## NOTA TÉCNICA CT-GRSA nº 08/2022

**Assunto:** Análise técnica do documento “VOLUME 12 – APLICAÇÃO DO PLANO DE MANEJO DE REJEITO NO TRECHO 16 – Revisão 02. Fevereiro 2022”

**Assunto:** Análise técnica do relatório de APLICAÇÃO DO PLANO DE MANEJO DE REJEITO NO TRECHO 16 – Revisão 02 (RT-004\_199-515-2536\_04 P23-RLT-002-03-4900000086-PLANOMANEJOT16-220228), desenvolvido por Golder Associates Brasil Consultoria e Projetos Ltda. (GOLDER, 2022), contratada pela Fundação Renova.

**Figura 2.** Mapa de área estudada equivalente ao PMR 16. Fonte: CPRM (2016).

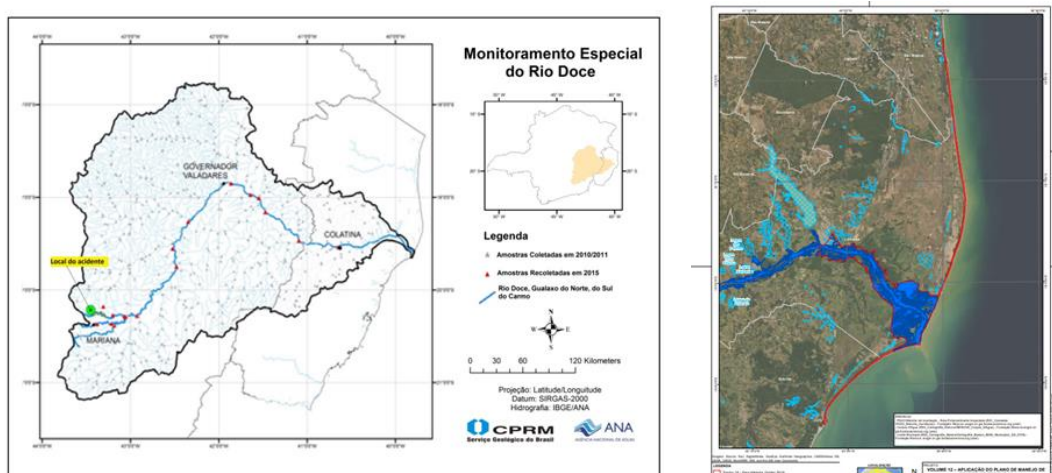
Assim, ao analisar o mapa de localização no estudo da CPRM (2016), conforme a Figura 2, constata-se que o Plano de Manejo do Trecho 16 apresenta pontos amostrais com localizações similares no contexto extracalha, intracalha e solos das propriedades que se encontram no município de Linhares e que poderiam ter sido comparados com os dados brutos do CPRM (2016) ponto a ponto.

Visando dar celeridade ao processo, a CT-GRSA utilizou os dados brutos obtidos nesse estudo geoquímico juntamente com a reanálise de Pacheco (2015) e Duarte (2020) como estudo pretérito, base de comparação, a fim de verificar se houve o incremento ou não na concentração dos metais na região dos contextos mencionados anteriormente (extracalha, intracalha e solos de propriedades) no Trecho 16, que serão demonstrados a seguir e por ambiente.
